**INFORME DE HITO DE CONTROL**  
**N° 29291-2021-CG/GRHV-SCC**

**OBRA: “CREACIÓN Y MEJORAMIENTO DEL SERVICIO DE  
PROTECCIÓN CONTRA INUNDACIONES EN LAS ZONAS  
AFECTADAS Y EXPUESTAS AL PELIGRO DE INUNDACIÓN  
EN LAS LOCALIDADES DE ANCHACLLA, LIRCAY Y  
OCOPA, DISTRITO DE LIRCAY PROVINCIA DE ANGARAES  
Y DEPARTAMENTO DE HUANCVELICA”**

**HITO DE CONTROL N° 11 – VALORIZACIÓN N° 13**

**Panel fotográfico n.º 1**  
**Concreto Endurecido f'c=280 Kg/cm2 en Muros de Contención, tipo I, II y III**

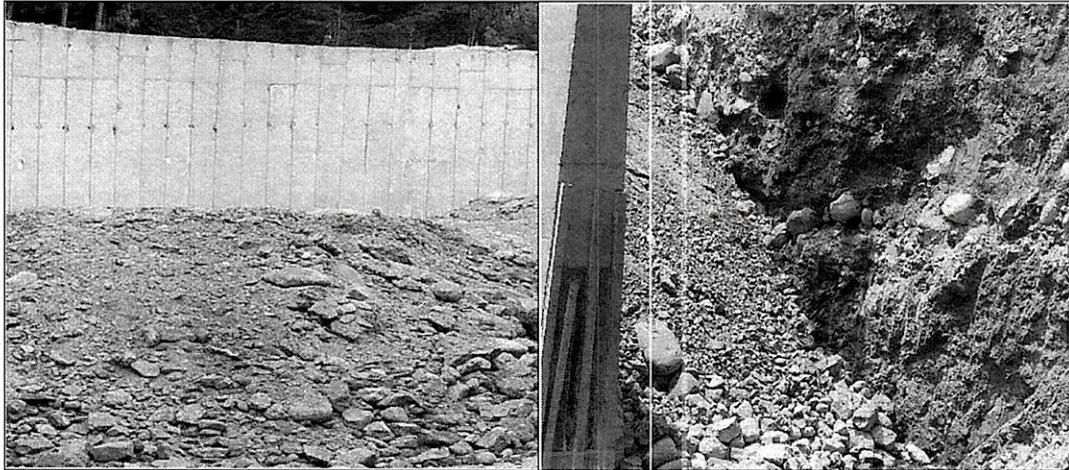
De la visita de inspección física a la obra, realizado por la comisión de control el 16 de noviembre de 2021, conforme consta el Acta de Constatación n.º 11-2021-CG/JZM, se evidencia la deficiencia de concreto endurecido, en gran parte de las pantallas de los muros de contención de concreto armado (C°A°) de  $f'c = 280 \text{ kg/cm}^2$  – Tipo I, Tipo II y Tipo III que se encuentran a lo largo del tramo del Sector II – Margen izquierda y derecha del río Sicra, resaltando los muros de C°A° - Tipo III de la margen izquierda, entre las progresivas 3+354.90 a la progresiva 3+382.51, observándose la desintegración y desprendimiento de láminas de concreto  $f'c = 280 \text{ kg/cm}^2$  al tacto, así como, defectos superficiales, es decir, imperfección en las zonas expuestas del concreto, con presencia de cangrejas con vacíos y agujeros, con pérdida y separación de finos y que podría ser producto de la segregación del concreto durante el proceso de vaciado, originados por diversas causas como acceso restringido para el vibrador, congestión del refuerzo, encofrado, mezcla de concreto defectuosos, entre otros.

Asimismo, se observa la existencia de burbujas superficiales en concreto endurecido, es decir, vacíos individuales y forma irregular, que se habría originado durante el vaciado de elementos de encofrados con tamaños que oscilan entre 2mm y 20mm, distribuidos en toda la superficie de la pantalla del intradós de los muros de concreto C°A°, y podría ser resultado de diversos factores como la falta de compactación (vibrador con poca amplitud o ausencia de vibrador externo, insuficiente cantidad de vibraciones, operador sin entrenamiento, etc.), colocación, mezcla y encofrado del concreto, también precisar, la existencia de cambios volumétricos en la superficie de pantalla de concreto por posibles defectos de la disposición de encofrados, así como, se observa fisuraciones y variaciones de textura, color y manchas del concreto  $f'c = 280 \text{ kg/cm}^2$ , sin embargo, de la revisión de las especificaciones técnicas del expediente técnico aprobado mediante Resolución Gerencial Regional n.° 100-2019-GR-HVCA/GRI de 21 de mayo de 2019 y del expediente de adicional deductivo vinculante n.° 1, aprobado mediante Resolución Gerencial General Regional n.° 359-2020/GOB.REG-HVCA/GGR, de 29 de setiembre del 2020, mencionan lo siguiente:

De lo expuesto, la existencia de defectos superficiales y el desprendimiento del concreto endurecido, pueden comprometer el comportamiento estructural de los muros de concreto armado  $f_c = 280 \text{ kg/cm}^2$  y podría trascender en el aspecto estético y arquitectónico, los cuales no garantizaría la calidad, resistencia y durabilidad de las estructuras hidráulicas de la obra para el tiempo de vida útil para el cual fueron diseñados.

Panel fotográfico n.º 4  
Acumulación de material excedente en el cauce del río Sicra - Sector II

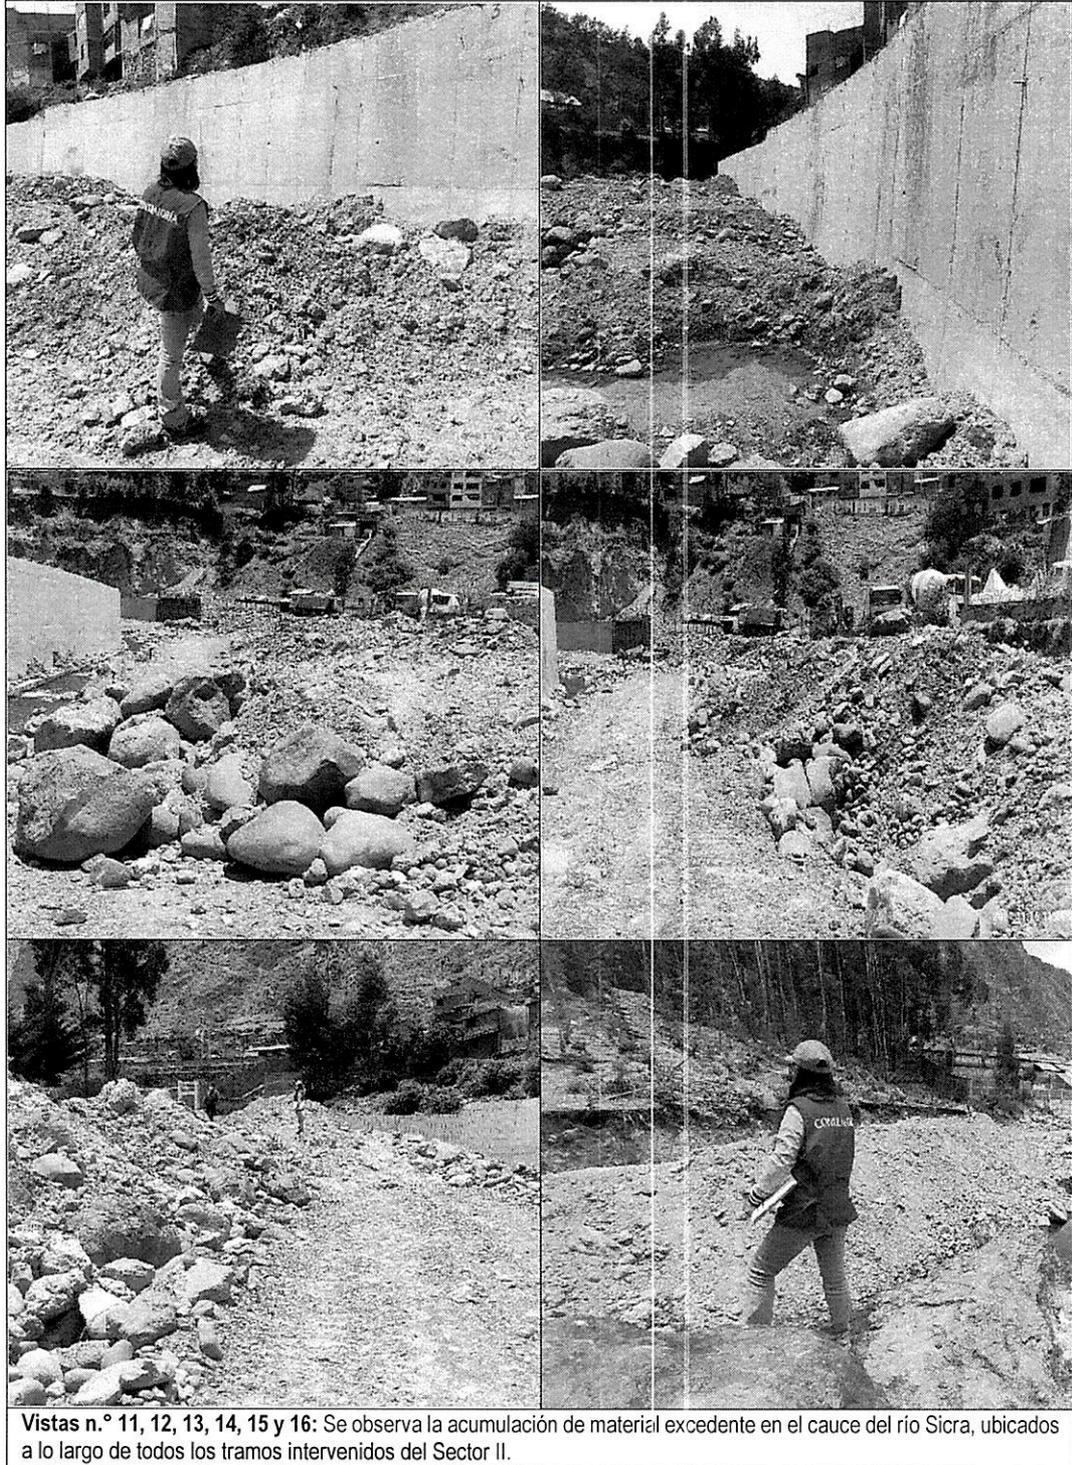
Vistas n.º 11, 12, 13, 14, 15 y 16: Se observa la acumulación de material excedente en el cauce del río Sicra, ubicados a lo largo de todos los tramos intervenidos del Sector II.

De los hechos expuestos, la acumulación de material excedente en el cauce del río Sicra, puede generar posibles desbordes e inundaciones por la crecida de avenida del río en temporadas de lluvias, los cuales afectarían la integridad de la población adyacente y viviendas de las localidades de Anchacclla, Lircay y Ocopa, así como, el reconocimiento de pagos en exceso de trabajos no ejecutados.
